URGENT – Notice corrective de matériel médical Expression Information Portal (modèle IP5)

Gel des valeurs numériques à l'écran et désactivation de certaines touches de menu *Solution disponible*

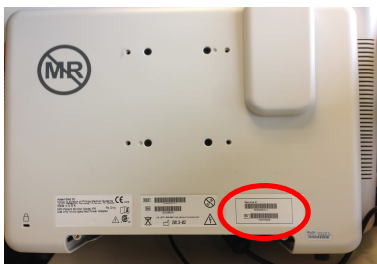
RISQUES LIÉS AU PROBLÈME	Retard dans le traitement du patient en raison de la non-correspondance entre la valeur numérique affichée et l'état clinique du patient.
IDENTIFICATION DES SYSTÈMES CONCERNÉS	 <p>La photo ci-contre représente l'arrière du système IP5. Le numéro de série de l'IP5 figure sur l'étiquette de service, dans la zone encadrée en rouge.</p>
ACTION À METTRE EN ŒUVRE PAR LE CLIENT / UTILISATEUR	<p>En attendant la mise à jour de votre appareil, assurez-vous que l'IP5 est éteint puis redémarré une fois par jour. Cela empêche la survenue de ce problème. Pour mettre l'appareil sous tension/hors tension, l'utilisateur doit appuyer sur l'interrupteur d'alimentation situé sur le côté du système IP5. Cet interrupteur est indiqué par le symbole suivant : .</p> <p>Le logiciel mis à jour sera installé sur votre appareil afin de résoudre ce problème. Après l'installation de la mise à jour logicielle, si vous laissez l'appareil en fonction pendant une période prolongée, l'appareil commencera à vous prévenir qu'il est nécessaire de l'éteindre puis de le rallumer par le biais de messages d'avertissement (boîtes de dialogue) "Redémarrage requis" de différents niveaux. Ces messages comportent un bouton "Me le rappeler plus tard" vous permettant de différer l'action. Toutefois, si l'appareil a fonctionné sans interruption pendant 21 jours, la boîte de dialogue est mise à jour et s'affiche toutes les minutes pendant 10 minutes. Si l'appareil n'a pas été éteint puis redémarré une fois ce délai écoulé, il se met hors tension et une tonalité est émise pour vous en informer.</p> <p>Vous trouverez ci-joint un extrait du Manuel d'utilisation de l'appareil ; il décrit le fonctionnement de la mise à jour logicielle et précise à quel moment les messages "Redémarrage requis" s'affichent. Veuillez vous assurer que tous les utilisateurs ont pris connaissance de la mise à jour de cette fonctionnalité et que cette lettre contenant l'extrait du Manuel d'utilisation est conservée avec le Manuel d'utilisation du système IP5.</p>
